改善箇所説明図

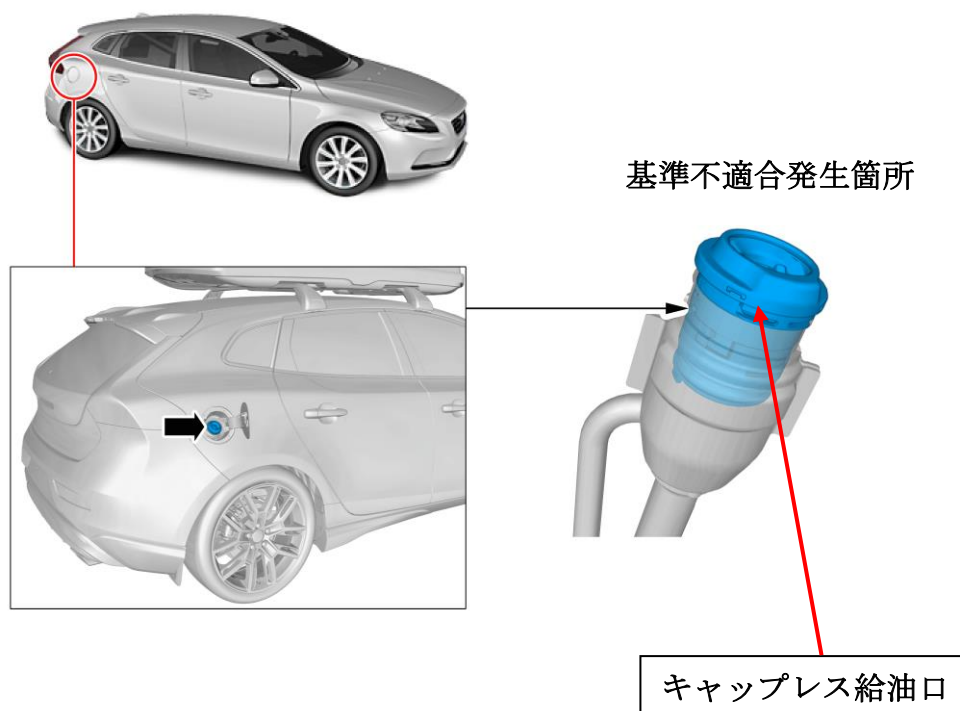
基準不適合発生箇所

燃料装置において、キャップレス給油口のシール材質が不適切なため、洗剤等の水分によりシール性が低下し、雨水等が燃料タンク内に侵入することがある。そのため、そのままの状態で使用を続けると、エンジン出力が低下し、警告灯が点灯、最悪の場合、走行中にエンストし、再始動できなくなるおそれがある。

改善の内容

全車両、キャップレス給油口を対策品に交換する。
